INSTITUTO NACIONAL DE VÍAS **PROCESO MISIONAL EJECUCIÓN DE PROYECTOS DE INFRAESTRUCTURA DE TRANSPORTE** **MANUAL DE INTERVENTORÍA OBRA PÚBLICA** **LISTA DE CHEQUEO INFORME MENSUAL DE INTERVENTORÍA**	CÓDIGO	MEPI-MN1-IN-15-FR-1
		VERSIÓN	1
		PÁGINA

Contrato de Obra No. LP-007-2022 **Contratista:** CONSORCIO SITIONUEVO 34

Contrato de Interventoría No. 976-2022 **Interventoría:** CONSORCIO INTERVENTORES VIALES

INFORME MENSUAL No. 7 **MES O PERIODO:** MAYO DEL 2023

Imagen 6-6 Estructura de pavimento planteada para ambos sectores. Fuente, Autor

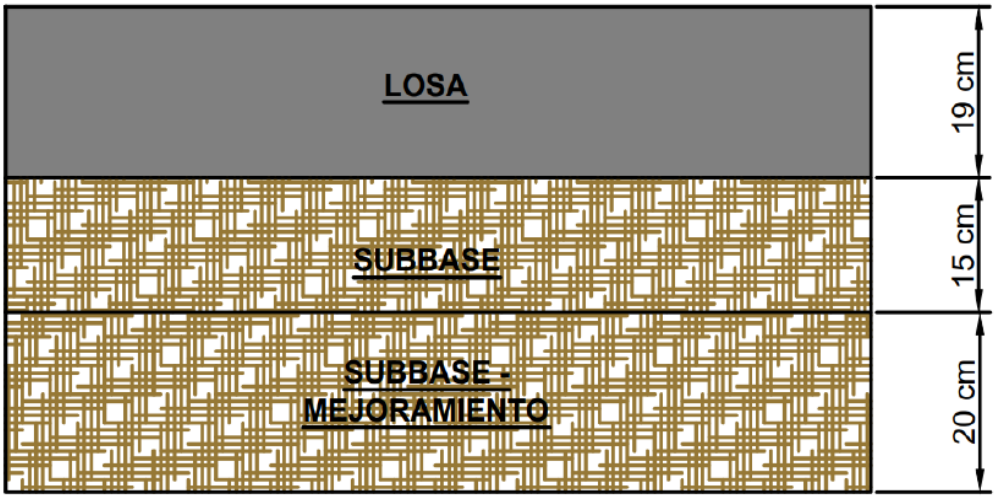
Comentario: Así mismo se solicita se corrija el espesor de la losa en la imagen 6-6, ya que el espesor de lo losa obtenido bajo la metodología Cartilla De Obras Menores de Drenaje y Estructuras Viales Programa Colombia Rural es de 20 cm y no se 19 cm como aparece en la imagen 6-6.

Se da la NO objeción a la estructura de pavimento obtenida bajo la metodología Cartilla De Obras Menores de Drenaje y Estructuras Viales Programa Colombia Rural, la cual arrojo un espesor de losa de 20 cm + 15 cm de subbase granular, (presentado el 12 de mayo de 2023), para el proyecto Contrato MP-LP-004-2022, cuyo objeto corresponde a "Mejoramiento en la vía Garrapata - Flores de María en el Municipio de Pivijay Departamento de Magdalena del Programa Colombia Rural – Nacional", en el sector vial del corredor Garrapata – Flores de María.

Figura 1. Esquema de la estructura de pavimento en zona de no inundación.

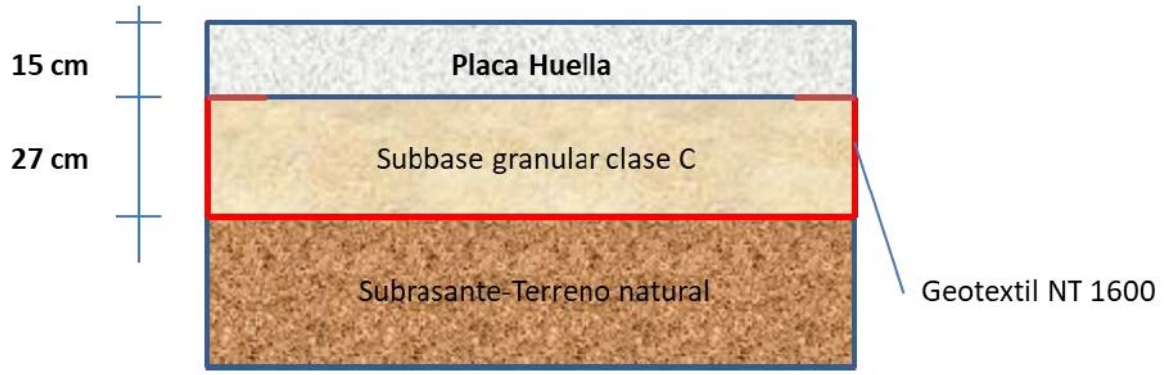
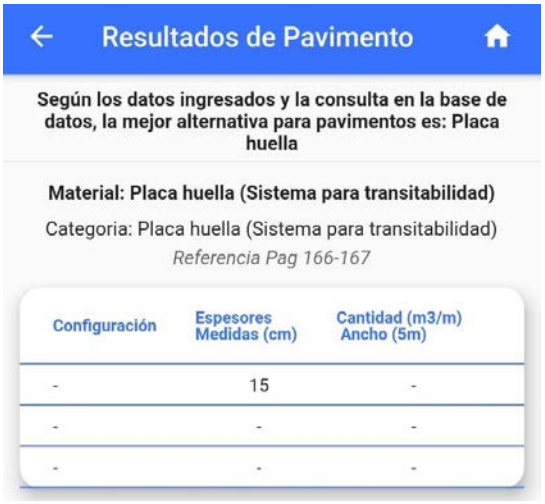
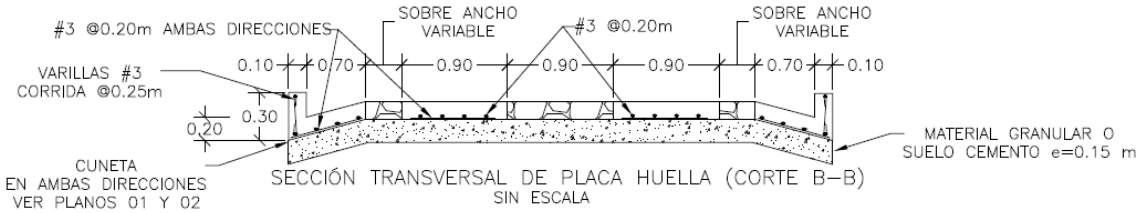
Comentario: Una vez realizada el ingreso de las variables a la aplicación móvil INVIAS RURAL, se obtiene un espesor de PLACA HUELLA de 15 cm, tal como se muestra a continuación.

Por lo que se comparte para la zona no inundable una estructura de pavimento, conformada por:

- Placa Huella en un espesor de 15 cm
- Subbase Granular: en un espesor de 15 cm
- Mejoramiento subrasante (subbase granular): en un espesor de 15 cm

Figura 2. Esquema de la estructura de pavimento en zona de inundación.

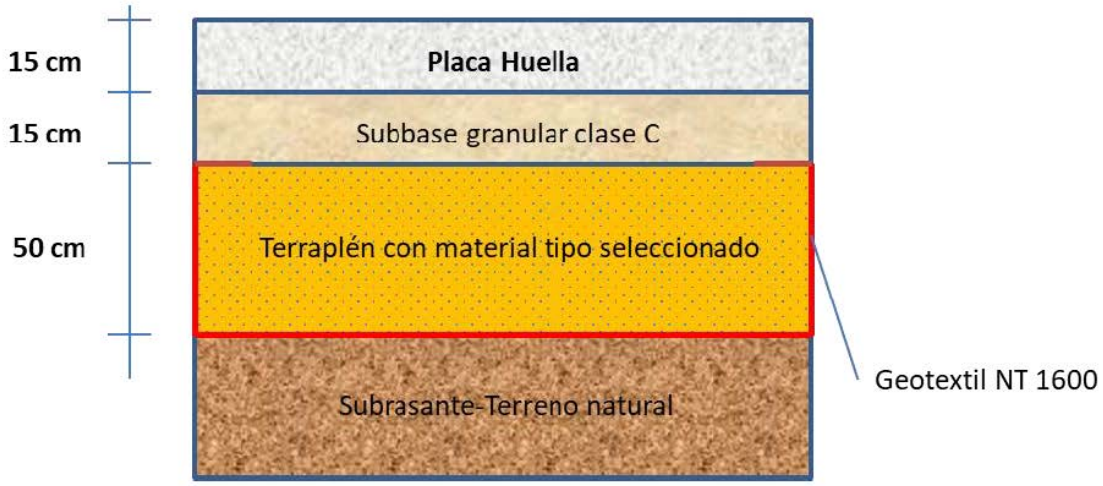
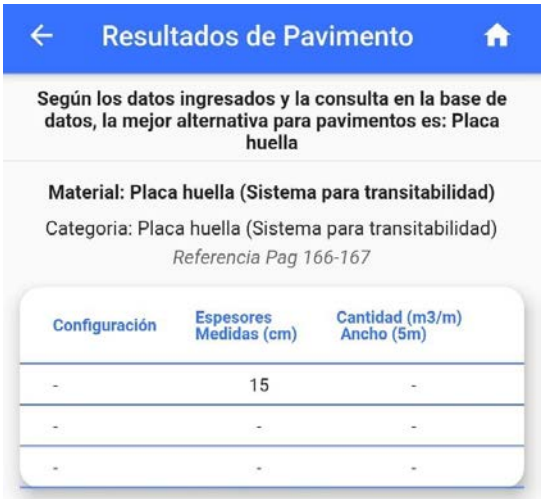
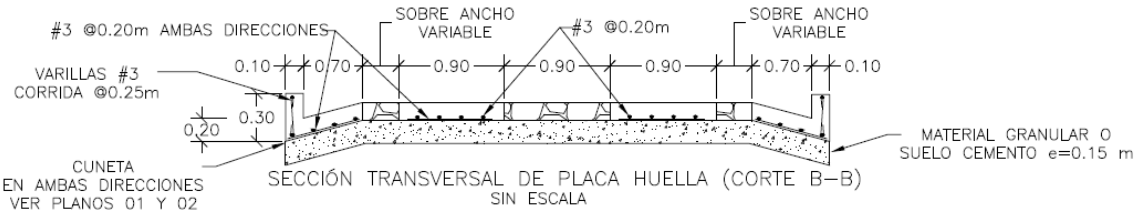
Comentario: Una vez realizada el ingreso de las variables a la aplicación móvil INVIAS RURAL, se obtiene un espesor de PLACA HUELLA de 15 cm, tal como se muestra a continuación.

Por lo que se comparte para la zona no inundable una estructura de pavimento, conformada por:

- Placa Huella en un espesor de 15 cm
- Subbase Granular: en un espesor de 15 cm
- Mejoramiento subrasante (terraplén seleccionado): en un espesor de 50 cm

REGISTRO FOTOGRAFICO DE LOS ACTOS Y LAS CONDICIONES INSEGURAS SST

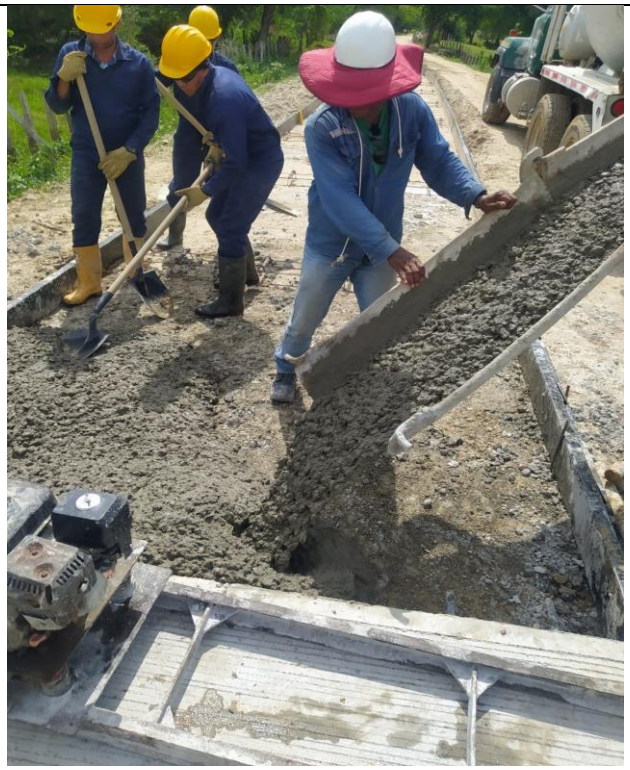
**Personal laborando sin guantes**	 **Se realiza la entrega de guantes al personal.**

REGISTRO FOTOGRAFICO DE LA SEÑALIZACION EN OBRA

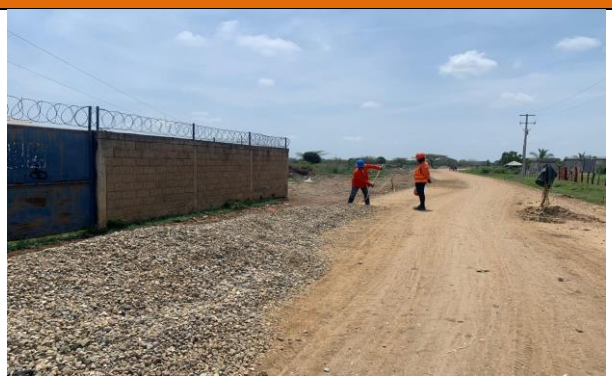
Se evidencia falta de señalizacion en el frente de obra.

Se evidencia la señalización elaborada para ser instalada.
